## Abwägung zu den eingegangenen Stellungnahmen im Rahmen der öffentlichen Auslegung nach § 3 Abs. 2 und § 4 Abs. 2 sowie § 4a Abs. 3 BauGB

Im Bebauungs- und Grünordnungsplan Nr. 107 H "Am Samhof" seien Straßenverengungen (Ecke Effnerstr. und Ecke Sacherstr.) und Querungshilfen im oberen Bereich der Krumenauerstr. vorgesehen.

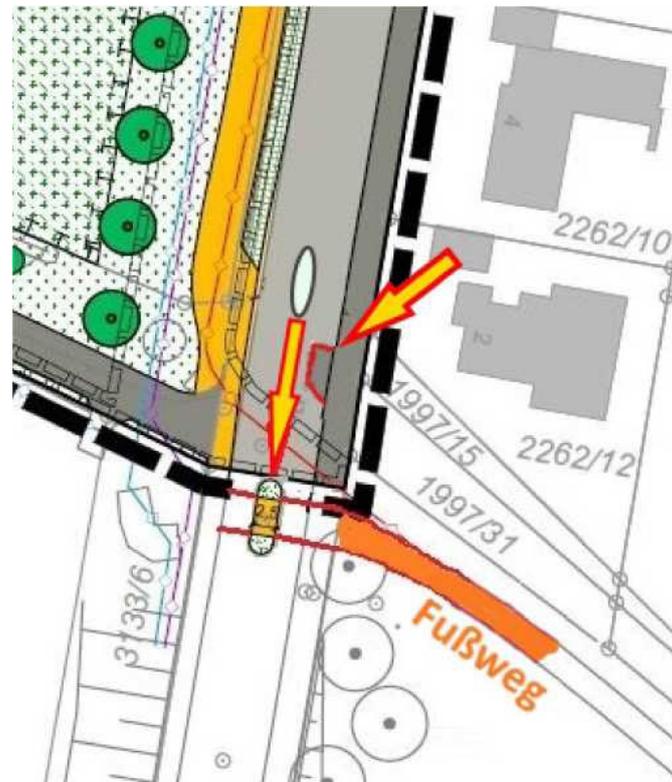
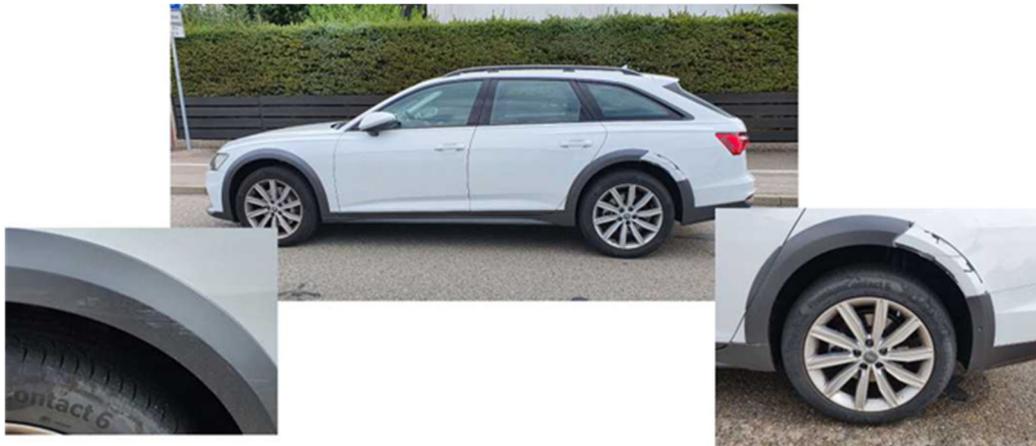
Dagegen sei die Querungshilfe im südlichen Teil sehr weit von der Einmündung des Fußgängerweges im Norden der Kindertagesstätte entfernt geplant, Eltern, die in der Kriegstraße halten würden, würden bestimmt nicht erst nach Norden gehen, um dann wieder auf der anderen Straßenseite zurück in Richtung zum Kindergarten zu kommen.

Leider sei auch keine Straßenverengung auf der östlichen Seite im unteren Bereich der Krumenauerstraße vorgesehen. Damit könne der Verkehr in die Krumenauerstr. einbiegen und ohne Reduzierung der Geschwindigkeit (leider wird eher beschleunigt) in Richtung Norden fahren. Damit nehme die Gefährdung der Fußgänger und der geparkten Fahrzeuge im weiteren Bereich der Straße zu. Bei der Einmündung der Effnerstr. würden solche Straßenverengungen zur Drosselung der Geschwindigkeit vorgesehen, aber nicht im südlichen Bereich der Krumenauerstraße.

Der Vorschlag lautet daher,

- Verschiebung der Querung Richtung Süden in Richtung zum Fußgängerüberweg (soweit wie möglich!) und
- Einbringung einer Straßenverengung.

Es werde um Prüfung der Einbringung einer Straßenverengung sowie der Verschiebung der Querungshilfe und entsprechende Umsetzung gebeten.

Die Querungsinsel befindet sich in der direkten Gehrichtung der Fußverkehre aus dem Plangebiet hin zur KiTa und hat daher die richtige Lage (siehe roter Pfeil im nachfolgenden Plan). Der Eingang zur KiTa befindet sich zentral etwa in der Mitte des Fuß- und Radweges zwischen der Krumenauer Straße und der Gerolfinger Straße. Die KiTa verfügt – im Gegensatz zu vielen vergleichbaren Einrichtungen – über einen eigens fürs das Bringen und Holen eingerichteten Parkplatz mit 15 Stellplätzen unmittelbar östlich. Die Kriegsstraße wird zur Erschließung der landwirtschaftlichen Flächen und als Radwanderweg genutzt. Sie hat keine weiteren Erschließungsfunktionen, weder für das neue Baugebiet, noch als Parkfläche für die KiTa.

Bei einer Verschiebung der Insel, wie vom Einwender skizziert, ließe sich die Einhaltung der Schleppkurve Ein-/Ausfahrt Kriegsstraße für den landwirtschaftlichen Verkehr nicht mehr einhalten. Zudem würde sich die Insel dann vor der Zufahrt zu den Mitarbeiter-Stellplätzen bzw. der Lieferzufahrt der KiTa befinden. Daher ist die vom Einwender dargestellte Lage der Insel aufgrund der Schleppkurven nicht möglich.

Eine Straßenverengung (z.B. durch eine Grüninsel) könnte, bei gleichbleibender Querungsinselform, aufgrund der Schleppkurve frühestens in Höhe von Hausnummer 4 umgesetzt werden. Die Ausgestaltung dieser Maßnahme wird im Zuge der Ausbauplanung durch das Tiefbauamt geprüft. Diese Verkehrsleitung Richtung Straßenmitte sollte die Gefahr von Beschädigungen an parkenden Fahrzeugen verringern bzw. ausschließen.

Gegebenenfalls könnte auch ein Fußgängerüberweg (Zebrastrifen) statt einer Querungshilfe verwirklicht werden. Welche Variante umgesetzt wird, wird im Zuge der Ausbauplanung durch das Tiefbauamt geprüft.
